泊発電所原子力事業者防災業務計画 修正前後比較表 (令和5年度修正案) (1/166)

泊発電所原子力事業者防災業務計画 (修正前)	泊発電所原子力事業者防災業務計画 (修正後)	備 考
<p data-bbox="433 268 893 363">本資料のうち、太枠線内は機密情報に属しますので、公開できません</p> <p data-bbox="305 531 1205 688">泊発電所 原子力事業者防災業務計画</p> <p data-bbox="528 1381 982 1539">令和5年2月 北海道電力株式会社</p>	<p data-bbox="1537 531 2436 688">泊発電所 原子力事業者防災業務計画</p> <p data-bbox="1018 940 1730 1129">抜 粋 版</p> <p data-bbox="1762 1381 2217 1539">令和6年 月 北海道電力株式会社</p>	<p data-bbox="2614 1398 2798 1430">施行年月の修正</p>

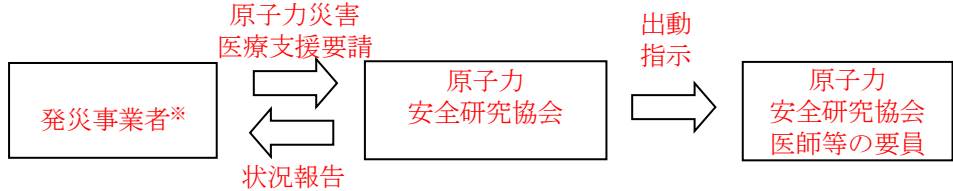
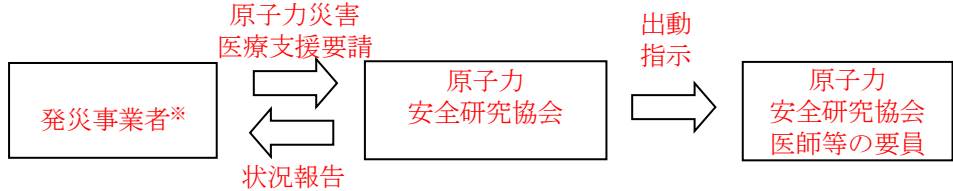
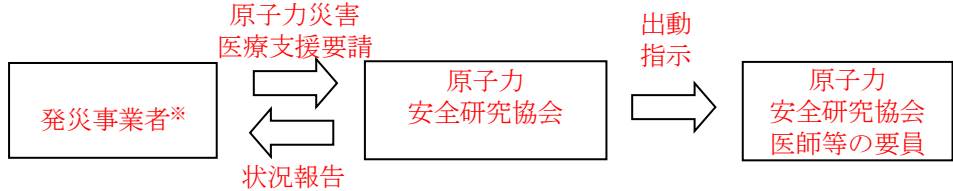
※1：機能確認には、外観点検を含む。
 ※2：設置箇所・保管場所は変更する可能性がある。
 ※3：屋外給水タンクは、2023年度に撤去し、泊発電所3号機の再稼働までに代替給水ピットを設置する。
 ※4：代替給水ピットを設置するまでの間は、燃料取替用水タンク（1・2号機）、燃料取替用水ピット（3号機）及びろ過水タンクをシビアアクシデント対策等に関する主な資機材として位置付ける。

※1：機能確認には、外観点検を含む。
 ※2：設置箇所・保管場所は変更する可能性がある。
 ※3：代替給水ピットを設置するまでの間は、燃料取替用水タンク（1・2号機）、燃料取替用水ピット（3号機）及びろ過水タンクをシビアアクシデント対策等に関する主な資機材として位置付ける。
 ※4：資機材の数量は、原子炉等規制法第43条の3の8第1項の許可前において、発電所の安全性を確保するための必要数、予備数及び自主設置数を示す。
 必：必要数を示す。
 予：予備数を示す。予備は修理及び保守点検において、発電所外に搬出することも有り得る。
 自：自主設置を示す。新規基準に対応する可搬型重大事故等対処設備等として先行配備したものであり、現在のプラント状況では配備要求がないものである。
